RECAPE do Aproveitamento Hidroelétrico
de Girabolhos

**Resposta ao Parecer da Comissão de Avaliação
(Elementos para a fase pré-licenciamento)**

Endesa Generación

Novembro de 2011

Figura 2.3 – Representação da variação diária dos níveis das albufeiras

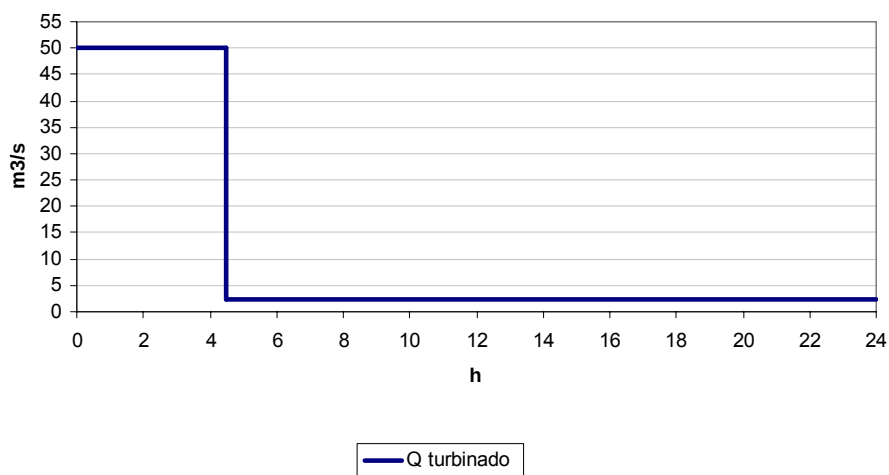
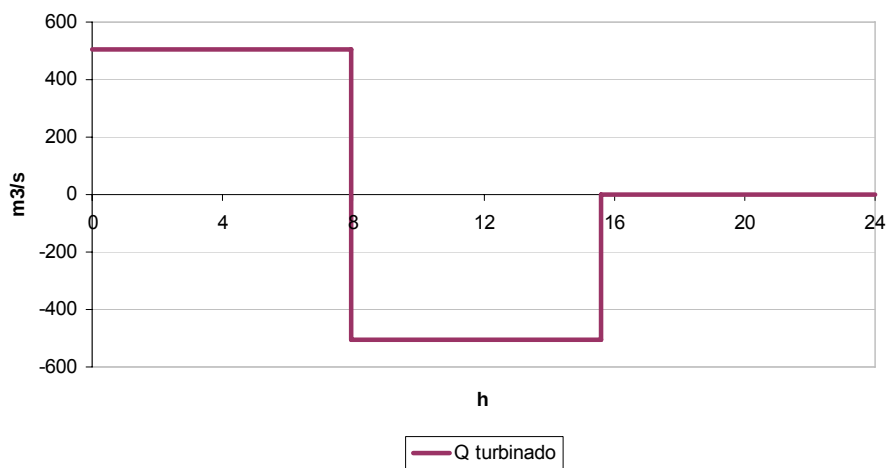
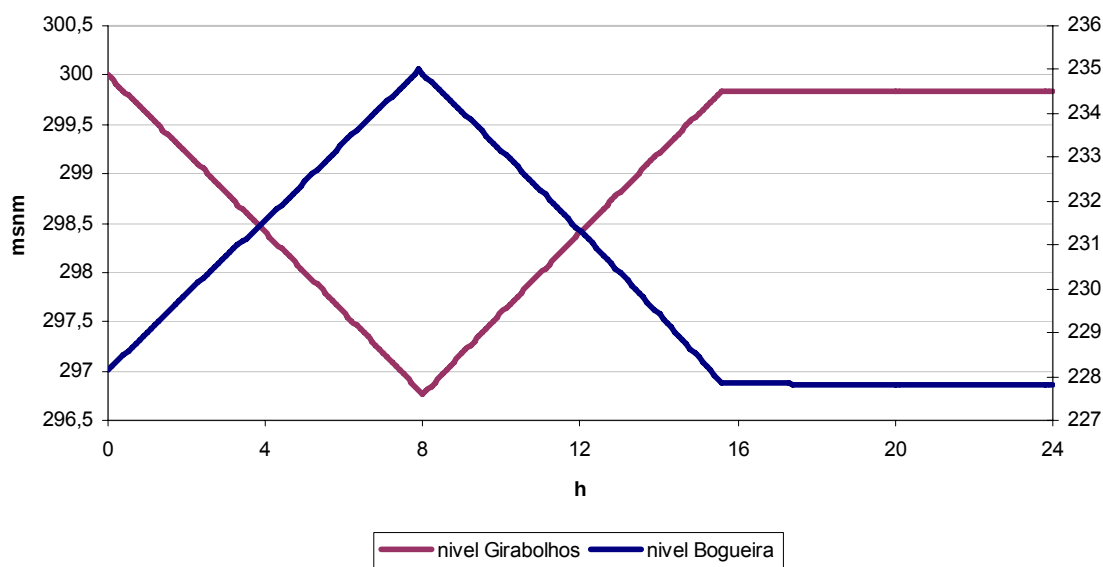
«2. Estudo detalhado, a aprovar pelo INAG, relativo ao regime de exploração, nomeadamente com a apresentação dos valores mínimos e máximos de exploração, as velocidades de variação dos níveis dos planos de água, considerando os usos existentes e previstos e integrando os respectivos caudais ecológicos e reservados.

Em seguida, e a título meramente ilustrativo, apresentam-se os regimes de exploração médios das centrais hidroeléctricas bem como as variações que se verificarão diariamente nos níveis das duas albufeiras, ao longo de um dia “tipo”.

Figura 2.5 - Capacidade hidráulica do descarregador da barragem de Bogueira

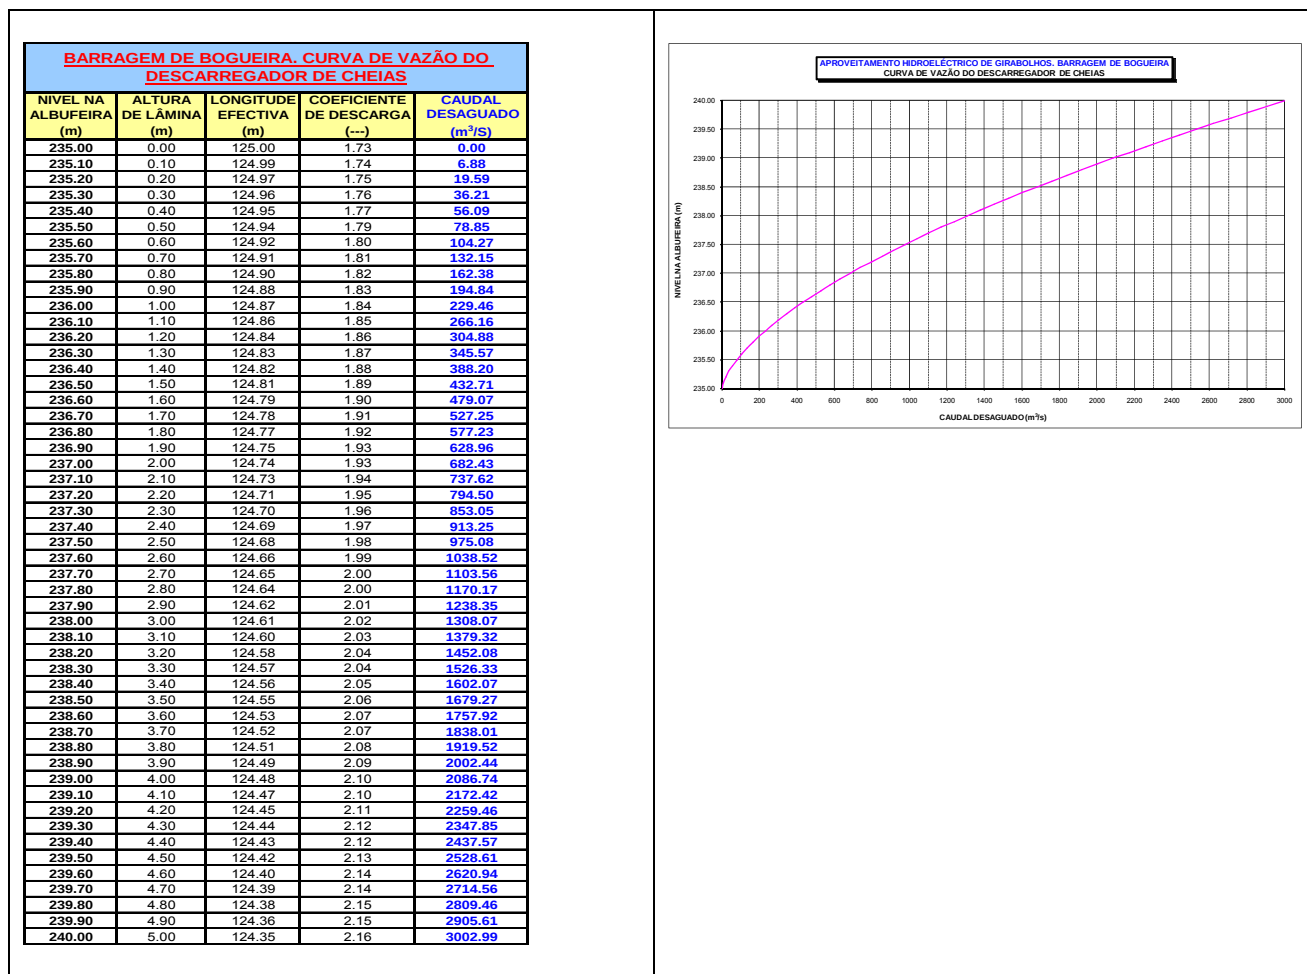
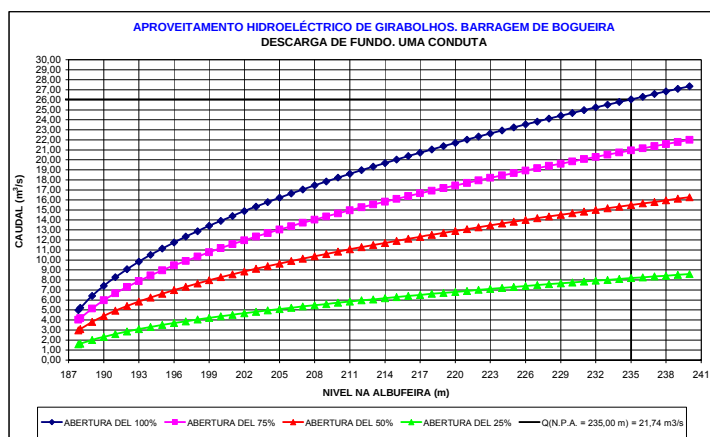
Como tal, com o intuito de dar resposta questões observadas no Parecer, apresenta-se a estimação do caudal de cheia (q_2), com período de retorno de 2 anos, com base na análise da frequência de caudais instantâneos máximos anuais.

Os grupos principais da central de Bogueira podem atingir a turbinagem de 50 m³/s (2 x 25 m³) e, o grupo do caudal ecológico pode turbinar 7,5 m³/s.

A capacidade de descarga da descarga de fundo de Bogueira dependerá do nível da albufeira. Apresentam-se, em seguida (Figuras 2.5 e 2.6), as curvas cota – volume descarregado que, como apresentado no Anexo 17 do Projecto (cálculos hidráulicos da barragem de Bogueira), demonstram a capacidade de descarga da descarga de cheias e da descarga de fundo, em função do nível da albufeira de Bogueira.

De acordo com os dados apresentados, descarregar-se-á um caudal próximo dos 160 m³/s quando a albufeira da Bogueira se encontre a um nível de 235,5 msnm. A forma de promover esta descarga é a que se apresenta em seguida.

Figura 2.9. Células de pedra, dispostas em malha no leito. Detalhe do sistema de ancoragem com varas metálicas.

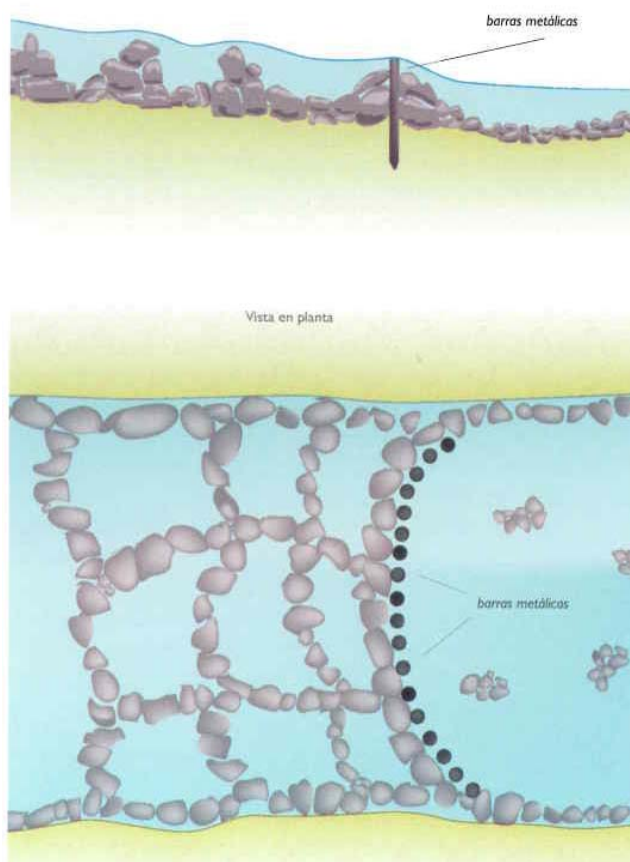
Solicita, no entanto, e tal como já referido e respondido anteriormente, que, no que respeita aos efeitos da erosão no troço a jusante da barragem de Bogueira, seja apresentada informação adicional. A resposta a esta solicitação encontra-se na resposta ao Elemento n.º 7, apresentada em capítulo anterior do presente relatório.

As linhas de pedras formam dois tipos de estruturas: umas transversais separadas entre si 3 a 5 vezes a largura média da lâmina de água, que podem dispor-se parcialmente emersas (Figura 2.8) e, outras, em forma de células que se mantêm dispostas em malha (Figura 2.9).
